改善箇所説明図

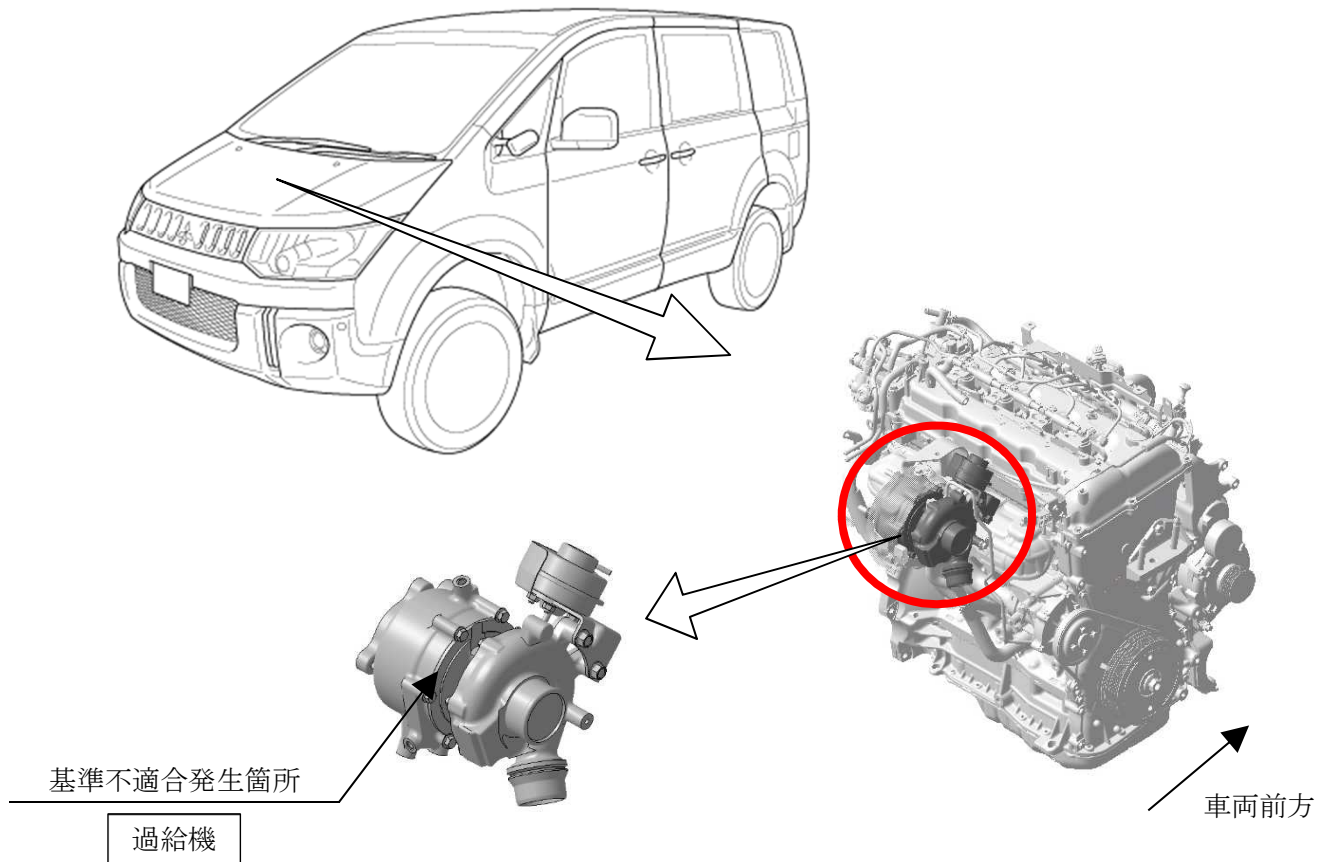
過給機において、ハウジング接合部のシールリングの設定に不備があり、構成部品の精度ばらつきによっては使用過程においてシール不良に至るものがある。そのため、シール不良部位から排気ガスが漏れるおそれがある。

全車両、過給機の製造番号を確認し、対象のものは対策品と交換する。なお、部品が準備でき次第、部品交換を改めて案内する。

注：図中の 内は、確認、交換する部品を示す。
